ORD. DCPRH N° 58
SANTIAGO, 25 de agosto de 2025

ANT.: Res. Ex. N°14/ROL F-018-2022, de 11 de diciembre de 2024, que solicita pronunciamiento técnico de la DGA acerca de antecedentes técnicos ingresados por Albemarle Ltda.

MAT.: Envía pronunciamiento técnico solicitado.

Figura 1: Vista del software Groundwater Vistas 8 al cargar el modelo ALBSMA1 presentado en la Entrega 1.

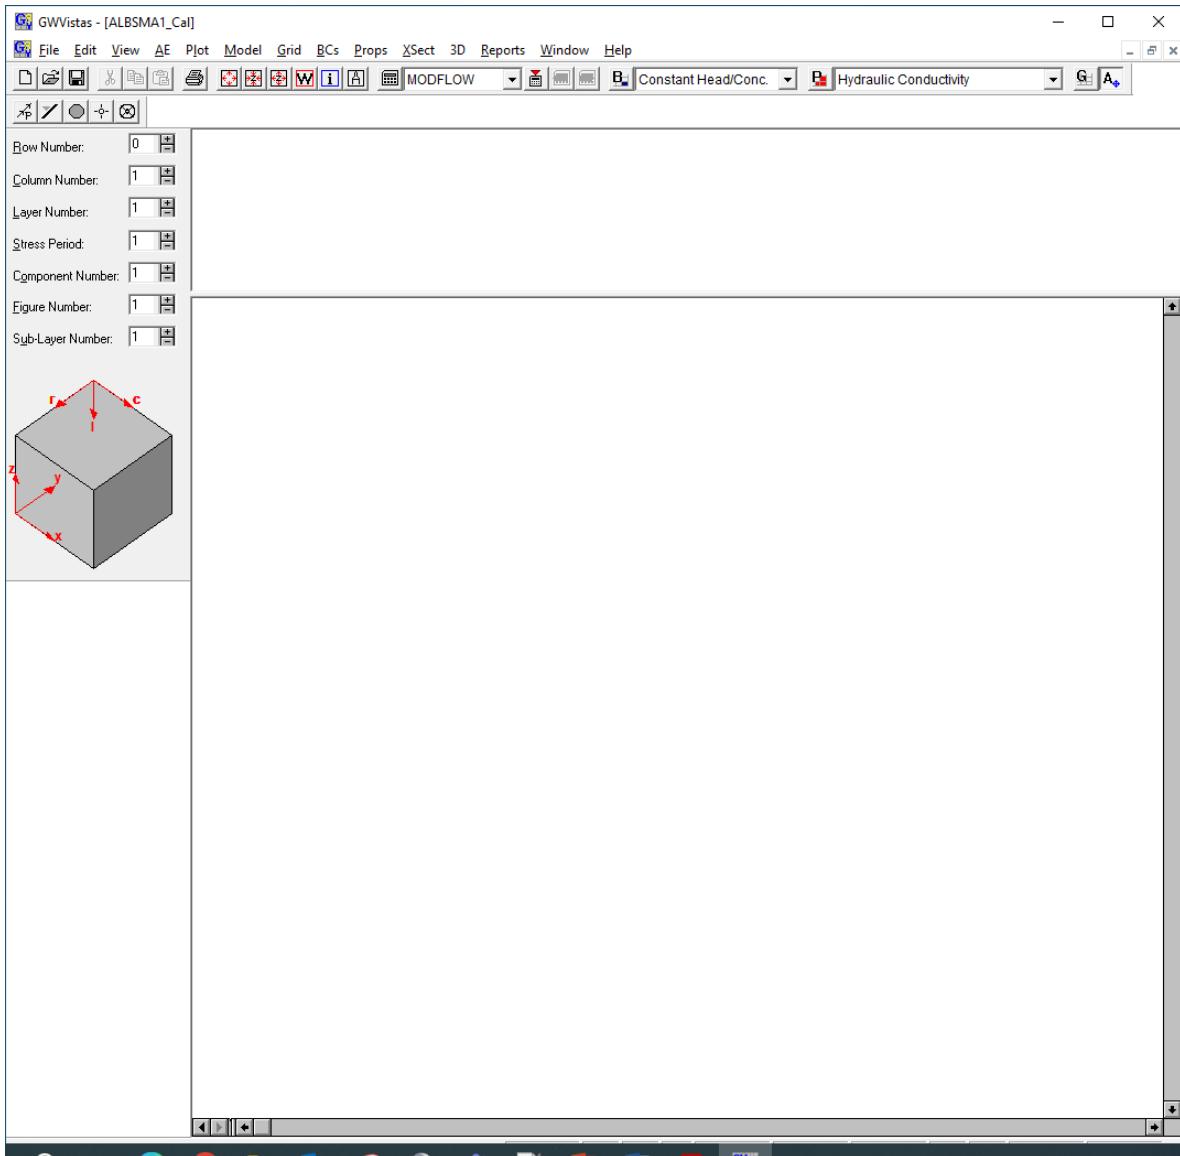
Este Servicio revisó que todos los modelos adjuntados en la Entrega 3 pudieran ser abiertos, y que aquellos de interés de este Servicio (SMA1 y SMA2) pudieran ser ejecutados satisfactoriamente. Los resultados de esta evaluación se presentan en la Tabla 2 del presente Oficio, donde se observa que únicamente el modelo ALBSMA1-Cal no pudo ser abierto (modelo carga en blanco, Figura 1 del presente Oficio) y que todos los modelos de interés pudieron ser ejecutados.

Figura 2: Diferencias de nivel entre escenarios SMA2 y SMA2* al término del periodo de calibración (periodo de stress 300, septiembre de 2022).

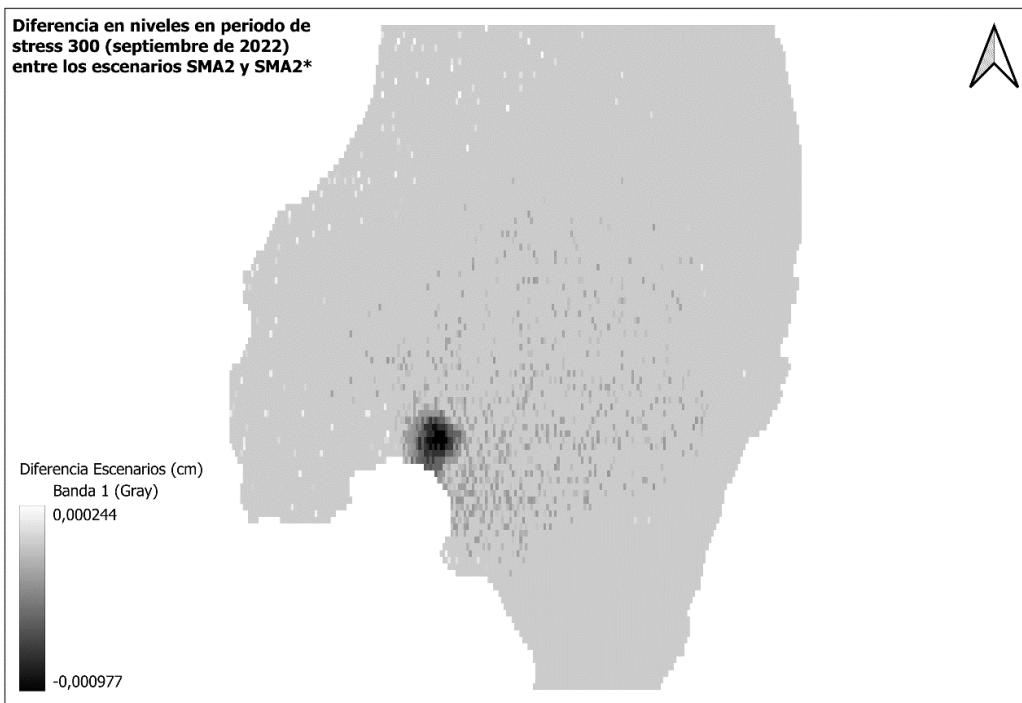
Posteriormente, se procedió a ejecutar el modelo para el periodo de calibración⁸ (desde octubre de 1997 hasta septiembre de 2022), en sus escenarios SMA2 y SMA2*, para contrastar los descensos obtenidos al final de dicho periodo (periodo de *stress* 300, septiembre de 2022). Del análisis efectuado, se observa que las diferencias entre ambos escenarios son menores a 1 mm (Figura 2 del presente Oficio), por lo cual se concluye que la diferencia en la distribución temporal de las reducciones posee un efecto mínimo.

Figura 3: Ubicación de pozos de bombeo de Albemarle e identificación de pozos con reducciones de bombeo en ambos escenarios (SMA1 y SMA2) y sólo en SMA1.

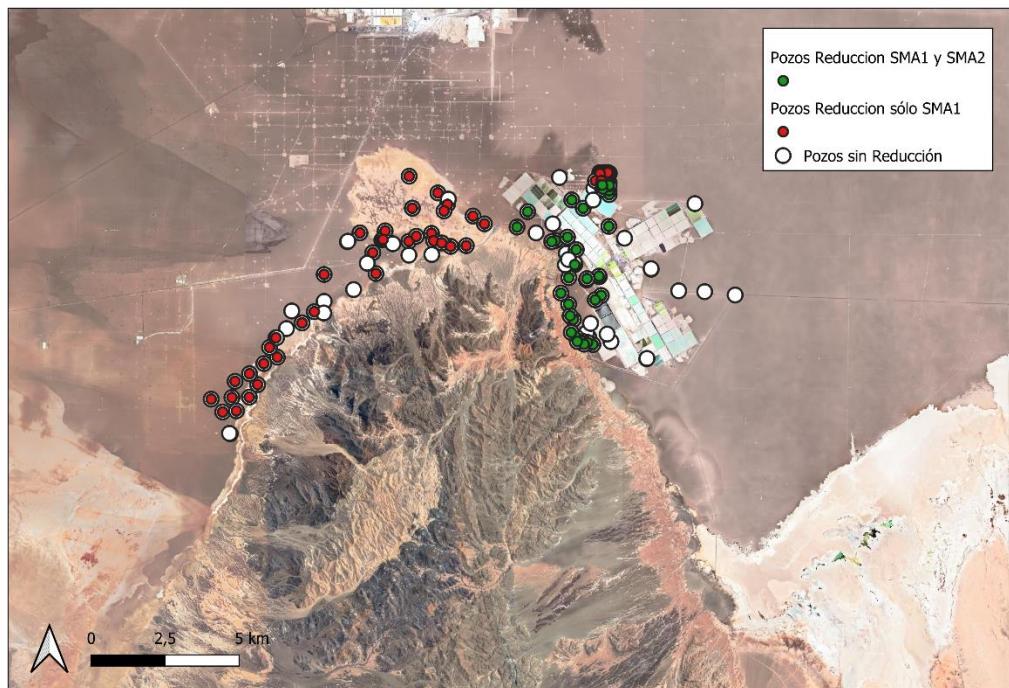
Por otro lado, de la revisión de la ubicación de los pozos que fueron sujetos a reducciones en los escenarios SMA1 y SMA2 (Figura 3 del presente Oficio), se observa que existen pozos de extracción cercanos a los objetos de protección que no fueron objeto de reducciones, lo cual se debe a que (1) pertenecen al área de extracción A2, sector en el cual no se solicitaron reducciones, o (2) a que, a pesar de ubicarse en el área de extracción A1, no presentaron bombeos en el periodo en el cual se requería efectuar las reducciones.

Figura 4: Pozos considerados por el titular en su análisis de magnitud .

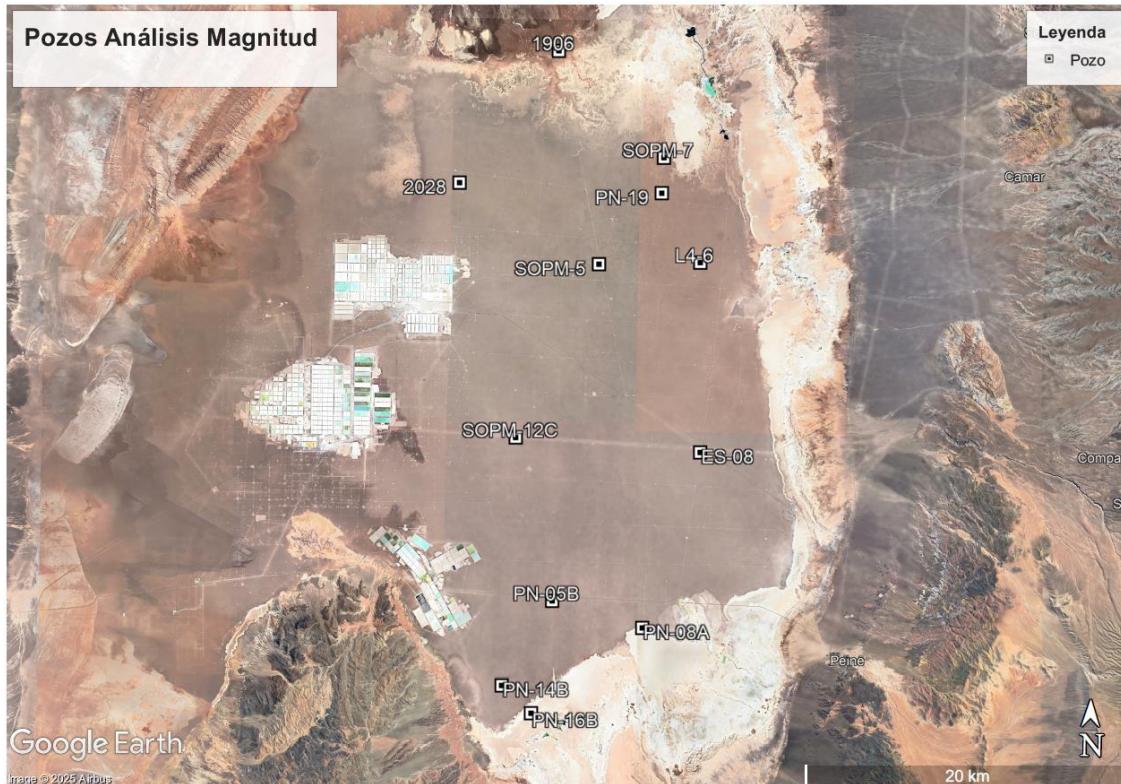
Magnitud	<p>El titular presenta hidrogramas en 12 pozos del área de interés (Figura 4 del presente Oficio), identificándose que las diferencias entre el caso base y el escenario SMA1 no superan 1 cm en ninguno de los pozos presentados, para todo el período simulado, entre oct-1997 y dic-2065⁹ (Figuras 3 a 5 del Memorándum Técnico de la Entrega 2).</p> <p>En el caso del escenario SMA2, se observan diferencias de hasta aproximadamente 1,6 cm entre el caso base y el escenario ambientalmente aprobado. La diferencia de 1,6 cm se produce en el año 2021 en el pozo PN-14B, el cual está ubicado dentro del área de concesión de Albemarle.</p>
Duración	<p>El titular identifica la cantidad de meses en que la diferencia de niveles entre los escenarios simulados y el Caso Base son mayores a 0 cm, 0,1 cm y 1 cm.</p> <p>En el caso del escenario SMA1, la máxima cantidad de meses con una diferencia de niveles mayor a 0,1 cm es de 555 meses (46,3 años) en el pozo CL-14, mientras que en el escenario SMA2 la mayor duración se observa en el mismo pozo, con 512 meses (42,7 años). En términos de las diferencias mayores a 1 cm, la mayor cantidad de meses también se produce en el mismo pozo, con 378 meses (31,5 años) en el escenario SMA1 y 244 meses (20,3 años) en el escenario SMA2.</p> <p>En el caso específico del pozo TPZ-13C, cercano al pozo BA-05 (Figura 5 del presente Oficio), ubicado en la zona marginal y donde opera el PAT Acuífero, no se registran meses en los que la diferencia entre los casos SMA1 y SMA2 sea superior a 0,1 cm respecto al caso base.</p>

1. Magnitud: El titular realiza el análisis a partir de una selección de 12 pozos, de los cuales el que presenta la mayor diferencia con el Caso Base corresponde al pozo PN-14B (0,7 cm en escenario SMA1; 1,6 cm en escenario SMA2), señalando que los resultados de los demás se encuentran en anexos. Revisados los resultados de la totalidad de pozos, se observa que sólo 10 pozos del total de 66 presentan una diferencia mayor que el pozo PN-14B en la comparación SMA1-Caso Base, número que se reduce a 8 pozos en la comparación SMA2-Caso Base (Tabla 6 del presente Oficio). Además, cabe señalar que dichos pozos están ubicados en o muy próximos a las áreas de concesión de Albemarle o SQM (Figura 9 del presente Oficio). Con lo anterior, este Servicio no presenta reparos con los pozos seleccionados para realizar el análisis de magnitud.

Figura 6: Curvas de isodescensos en escenario SMA1 (izquierda) y SMA2 (derecha).

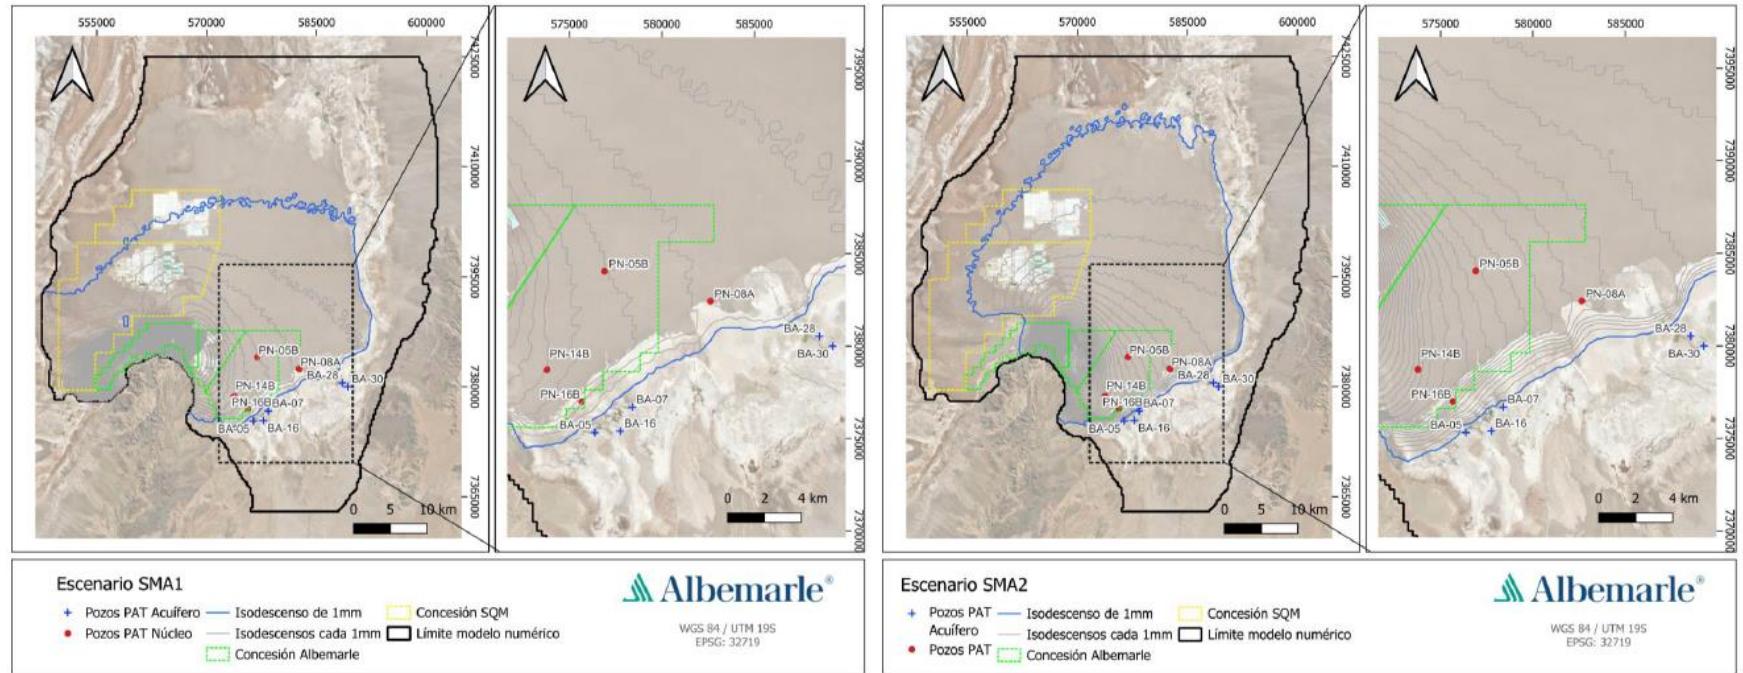
3. Extensión: Este Servicio considera que el análisis presentado por el titular no es completamente adecuado. Respecto de los antecedentes de la Entrega 2, se considera que lo presentado representa una subestimación de la extensión, toda vez que en pozos de observación más alejados del campo de pozos de extracción el descenso máximo ocurre en forma posterior a la fecha considerada para el análisis (octubre de 2021), por lo cual, haber considerado una fecha distinta a ésta, podría variar la conclusión de si un pozo en particular está o no dentro del polígono que inscribe las diferencias mayores a 0,1 cm. Este es el caso, por ejemplo, del pozo 1906, que de acuerdo a la Tabla 3 del Memorándum Técnico, de la Entrega 2, está fuera del referido polígono, pero cuya diferencia máxima para el escenario SMA1 es de 2,93 mm¹⁰ en enero de 2035. La situación anterior es reconocida por el titular, quien señala que “*Dado que la Figura 1 y Figura 2*

representan un mes en particular, hay pozos que se encuentran fuera del polígono y aun así tienen diferencias con el escenario Base mayores a 0,1 cm en otros meses” (pág. 6).

Figura 7: Polígono de circunscripción de pozos con descensos con diferencias máximas mayores a 0,1 cm durante periodo 2024 – 2065 en escenario SMA1.

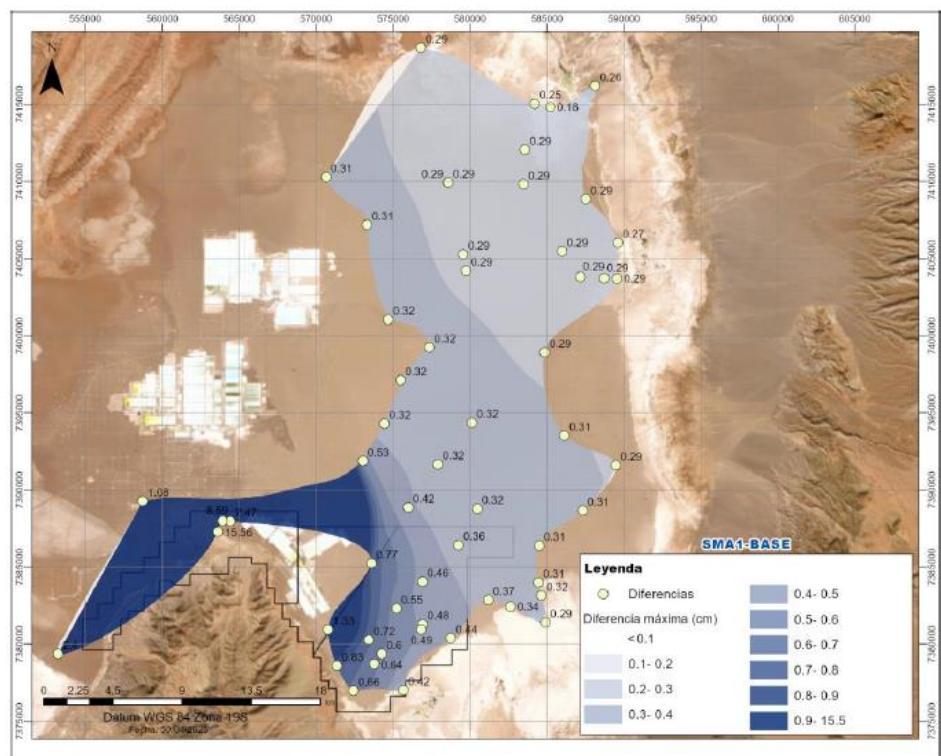
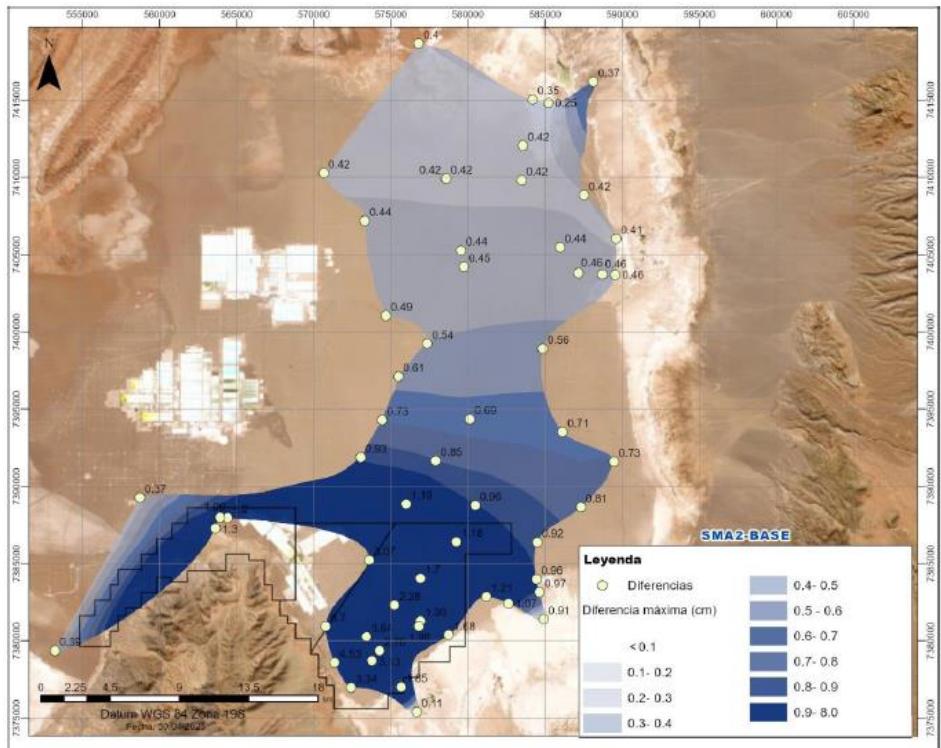
Extensión	<p>En la Entrega 2, el titular presenta polígonos ilustrando la superficie en la cual se detectan descensos de 0,1 cm en la fecha más desfavorable (aquella en la cual se produce la mayor diferencia entre el Caso Base y el simulado) para el pozo PN-14B, que corresponde a octubre de 2021, tal como se muestra en la Figura 6 del presente Oficio.</p> <p>En la Entrega 3 el titular complementa la información anterior, presentando los polígonos que circunscriben los pozos que tienen descensos mayores o iguales a 0,1 cm en algún momento del periodo de simulación. De los resultados presentados anteriormente, este Servicio observa que dichos polígonos se concentran principalmente en el núcleo del Salar, aunque alcanzan la zona marginal, principalmente hacia el sector de Tilopozo y de Soncor (Figura 7 y Figura 8 del presente Oficio).</p>
-----------	---

Por otro lado, respecto a los polígonos presentados en la Entrega 3, se observa que corresponde al polígono que envuelve aquellos pozos con descenso igual o mayor a 0,1 cm. Lo anterior nuevamente subestima la extensión del impacto, dado que habría áreas fuera del polígono con descensos mayores que 0,1 cm. Adicionalmente, de la comparación de los valores de descenso máximo presentados en la Figura 8 del presente Oficio, donde se presenta el polígono para el escenario SMA2, se concluye que dicho polígono fue construido con los descensos máximos presentados en la Entrega 1, y no con los valores de la Entrega 2, donde el escenario SMA2 fue corregido.
